千葉港港湾計画 軽易な変更 説明資料

港湾計画の変更内容

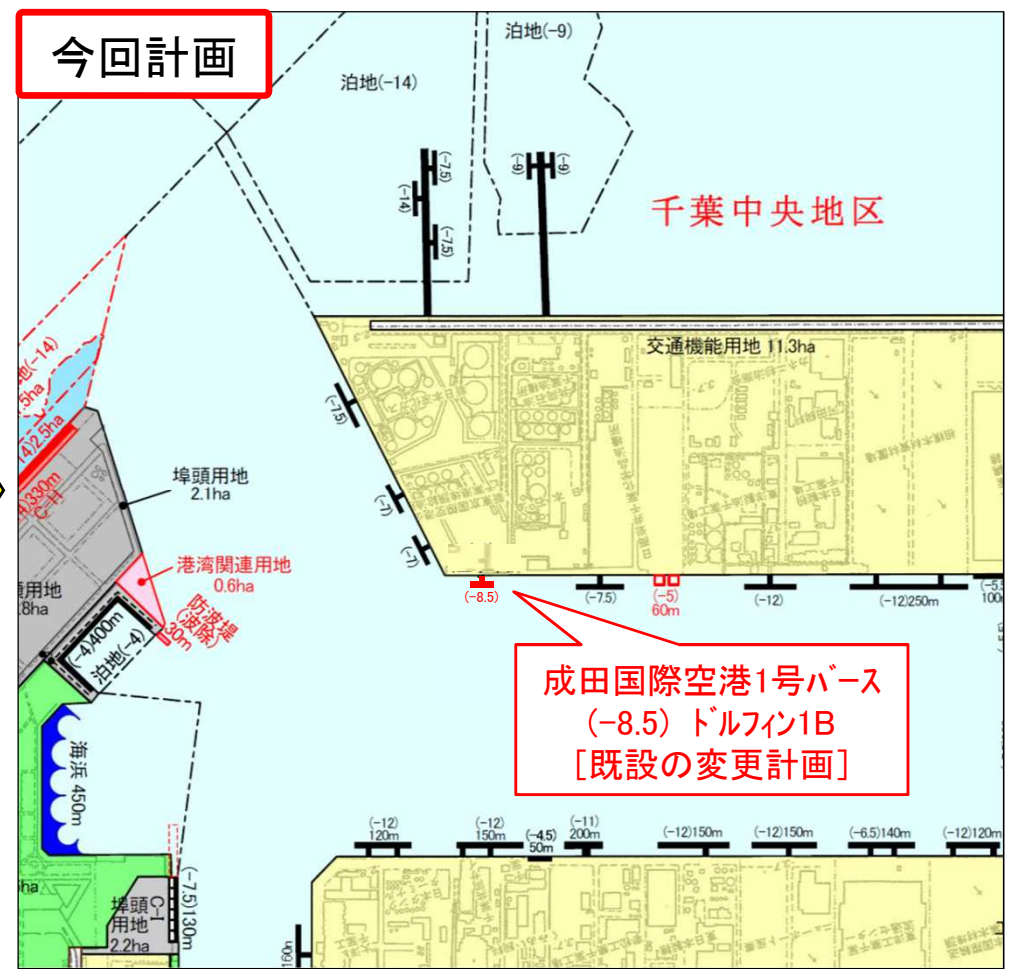
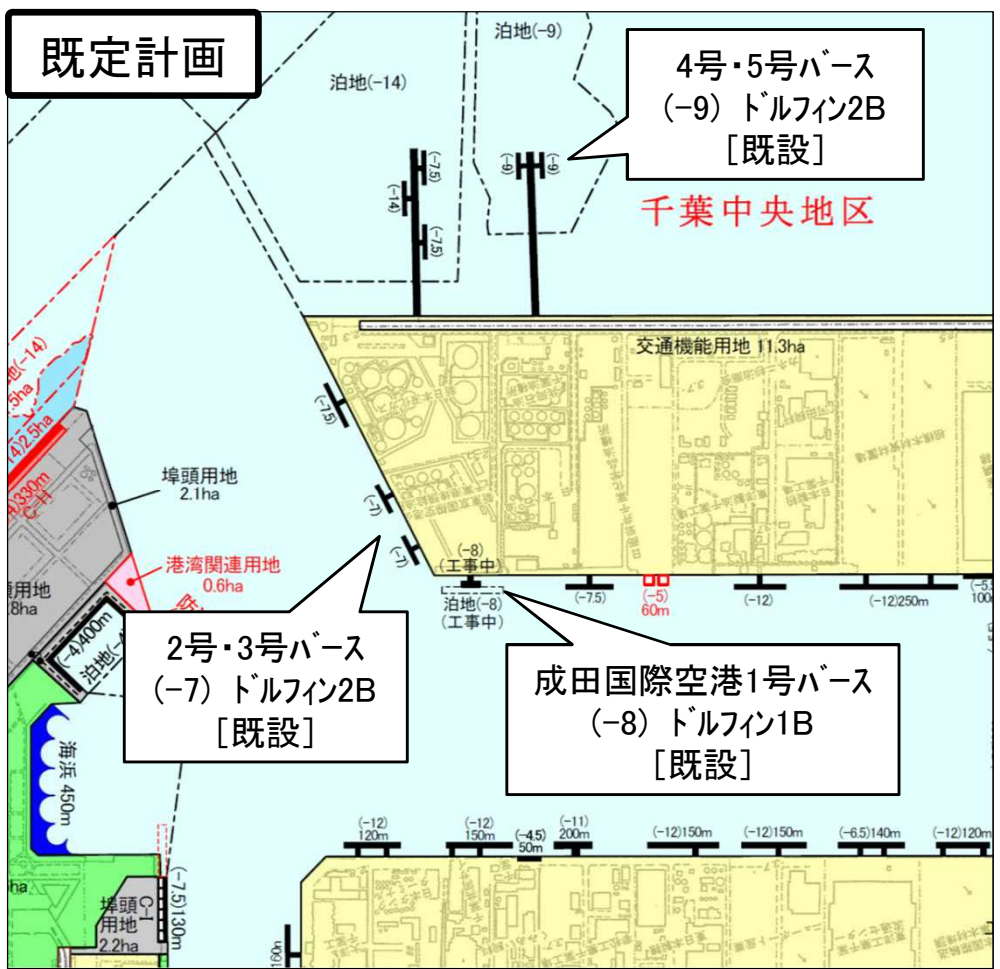
○ 立地企業の要請に対処するため、千葉中央地区において危険物取扱施設計画の変更をする。

立地企業の要請に基づき、危険物取扱施設を次のとおり計画する。

水深 8.5m ドルフィン1バース(専用) <既設の変更計画>

水深 8.0m ドルフィン1バース(専用)

○対象船舶

(船種)	(船長)	(喫水)	(トン数)
タンカー	110m	6.98m	6,000 DWT級

○必要水深
 $6.98 \times 1.1 = 7.7\text{m} \Rightarrow$ 計画水深 8.0m

○対象船舶

(船種)	(船長)	(喫水)	(トン数)
タンカー	110m	7.38m	6,000 DWT級

○必要水深
 $7.38 \times 1.1 = 8.1\text{m} \Rightarrow$ 計画水深 8.5m
